改善箇所説明図

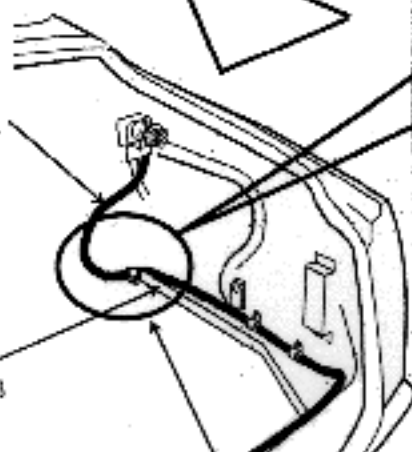
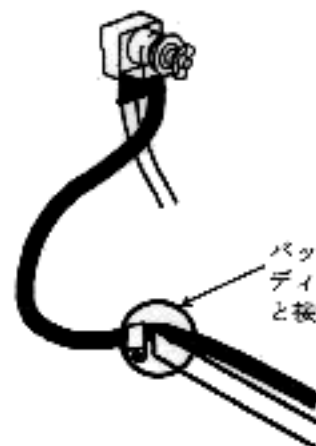
基準不適合発生箇所

電気装置のバッテリー配線の取回しが不適切なため、後部トランク内の鋼板と干渉し、そのままの状態で使用が続けると、当該配線の被覆が損傷して短絡するものがあり、最悪の場合、火災にやうおそれがある。

改善前

バッテリー配線がボディ鋼板折返し部と接触する。

改善後

改善内容

全車両、当該配線の取回し位置を変更して隙間を確保する。

また、当該配線が損傷しているものは良品と交換する。
